改善箇所説明図

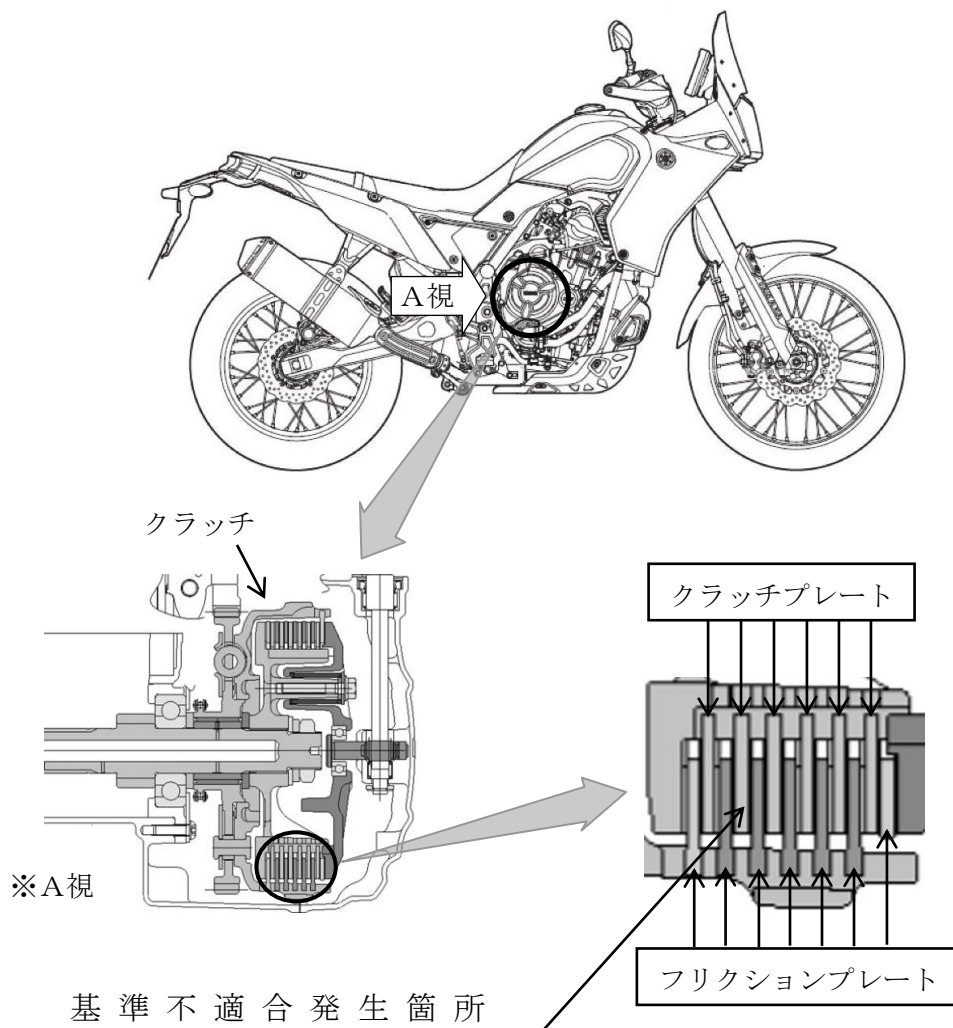
動力伝達装置において、クラッチプレートの管理方法が不適切なため、クラッチプレートに残留した防錆油がフリクションプレートの摩擦材の摩耗粉と混ざり、運転時に熱が加わることで粘着性のある物質が生じ、排出されないことがある。そのため、クラッチレバーを握っても動力伝達が切れず、最悪の場合、停車時に車両が前進するおそれがある。

改善の内容：全車両、クラッチプレートを対策品と交換するとともにフリクションプレートを新品と交換する。

注： は交換する部品を示す。
